Verslag aangaande huishoudelijke installatie op lage en zeer lage spanning (boek 1 KB 08/09/2019)

De installatie is niet conform met boek 1 van het KB van 08/09/2019.

Naam en voornaam eigenaar	: Sternberg Dominique	**Adres eigenaar**	: Vinçottestraat 11, 2140 Antwerpen
Opdrachtgever	: Immokeuring	**Datum van onderzoek**	: 26-10-2026
Installateur	: /	**BTW installateur**	: /
Distributiebeheerder	: Fluvius Antwerpen	**Agent-bezoeker**	: VJ
Plaats van onderzoek	: Vinçottestraat 11 / 101 2140 Antwerpen		
Verslagnummer	: **45525** / V 2 Annuleert en vervangt 45525 / V 1

Foto's-1

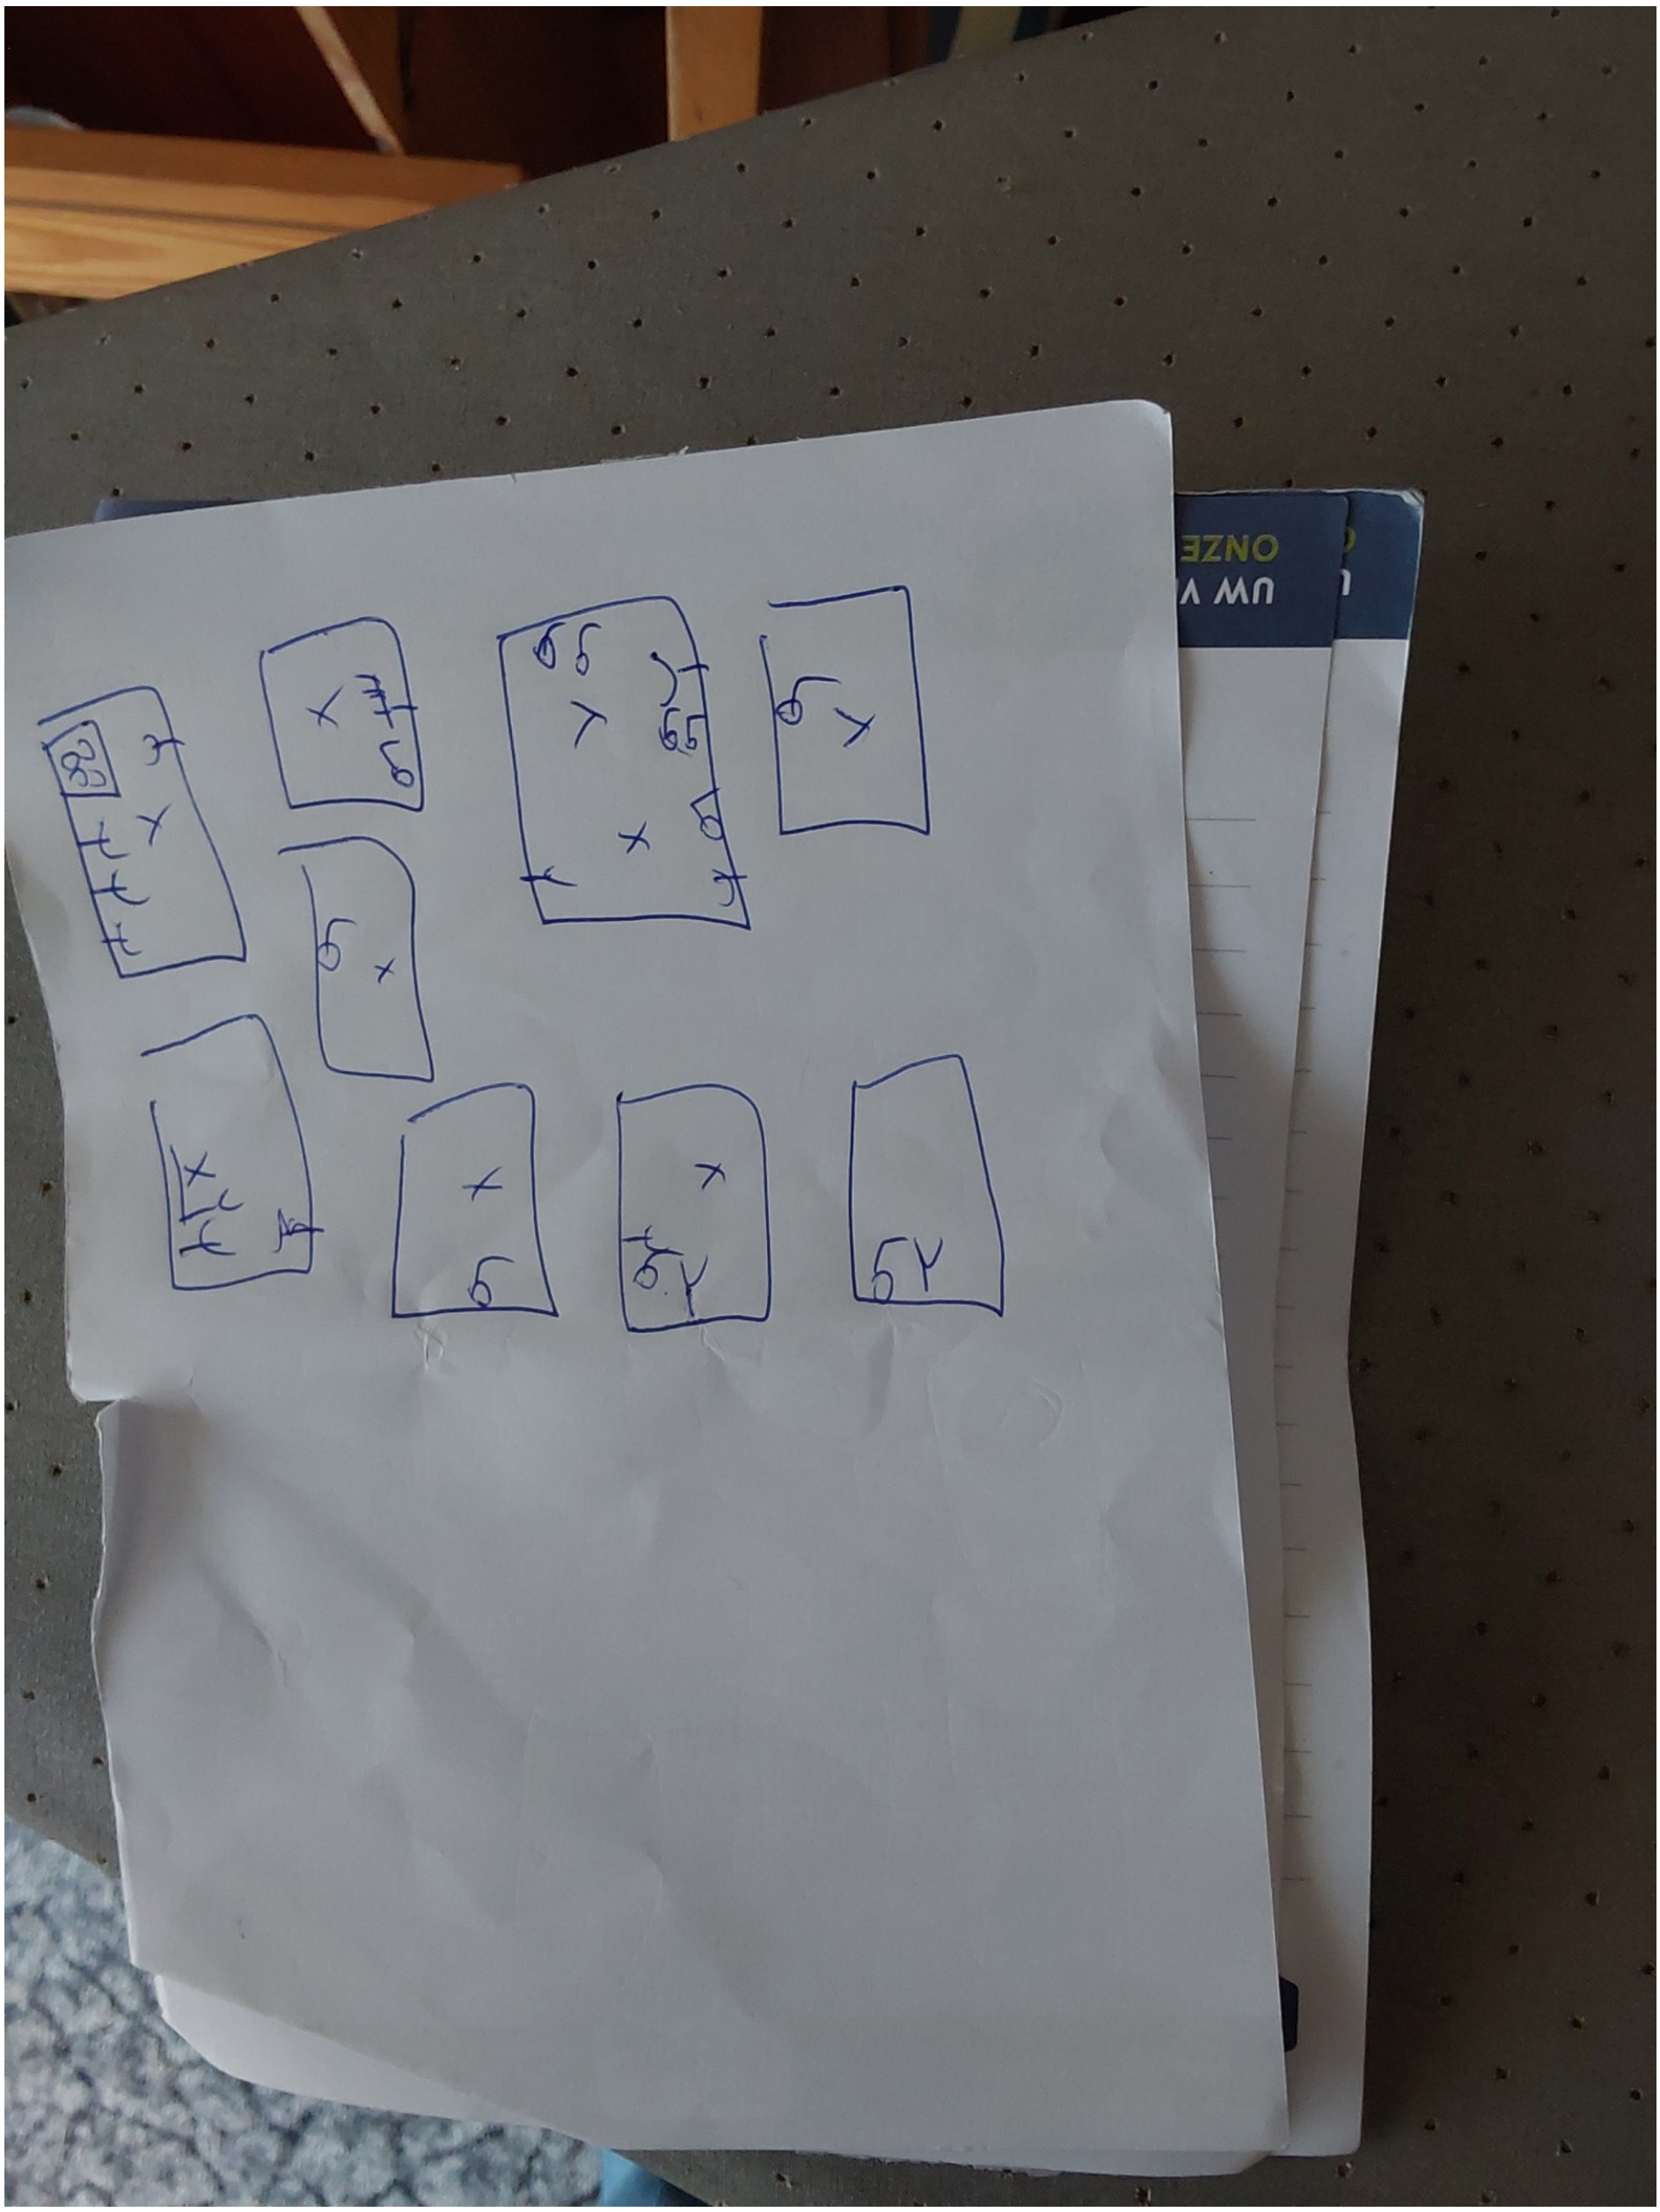
- Bescherming tegen elektr. schokken is niet verzekerd. Openingen in het L.S.B. afdichten, in gewone ruimte moet de beschermingsgraad min IPXX-B bedragen. (B1:4.2.2.3.)

- Het schakel- en verdeelbord kan niet geopend worden doordat de smeltveiligheden en/of penzekeringen niet of slechts moeizaam uitgenomen kunnen worden. De interne bekabeling kan niet nagekeken worden. (B1: 5.3.5.1.c)

- Penautomaten en zekeringen mogen niet onderling uitwisselbaar zijn. De houders van smeltveiligheden en automaten zijn niet voorzien van kalibreerelementen. (B1:5.3.5.5.a)
